PI 1877
¡Sólo para personal especializado!
1/1

PRODUCT INFORMATION

BOMBA DE AGUA ADICIONAL PARA AUDI A4/A5/A6/A7/A8/Q5

DESDE AHORA DISPONIBLE TAMBIÉN EN EL MERCADO POSVENTA

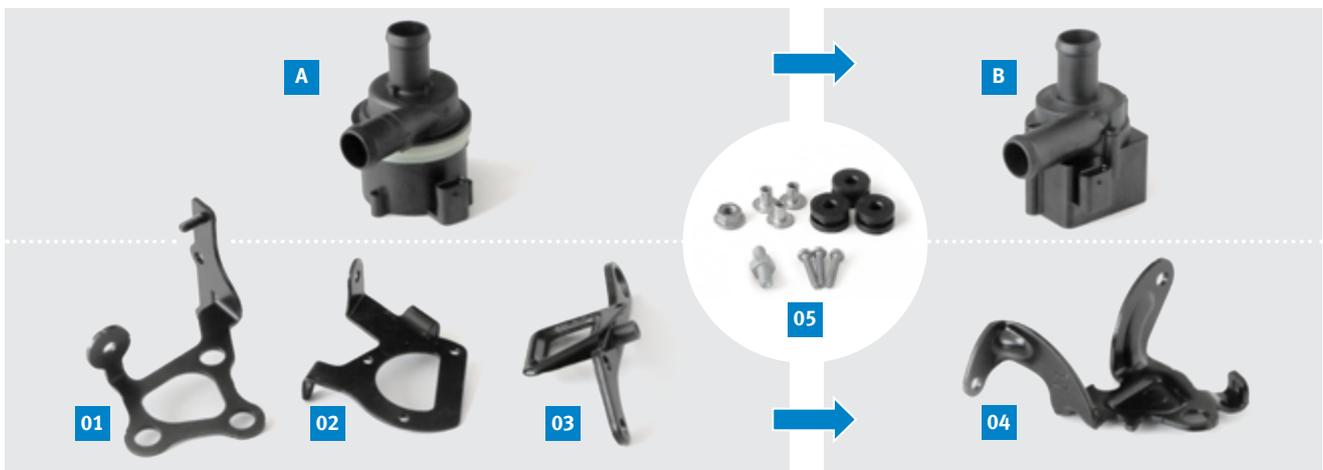
En el inicio de la fabricación en serie se montó la bomba (A) con el n.º de ref. 059 121 012 B. Seguidamente, dicha bomba se sustituyó por la bomba de Pierburg (n.º de ref. 06D 121 601) y un soporte modificado. La bomba de Pierburg evita los problemas ya conocidos de la bomba de serie montada originalmente.

Con ayuda de la bomba 7.10102.05.0 (B) de Motorservice pueden sustituirse dichas bombas.

La bomba de serie original (A) se suministró de fábrica con tres soportes diferentes (01), (02), (03) según el modelo de vehículo. En caso de que la bomba de serie original (A) aún esté montada en el vehículo, se requiere el soporte (04) (no se incluye en el volumen suministrado). Los elementos de fijación (05) pueden reutilizarse.
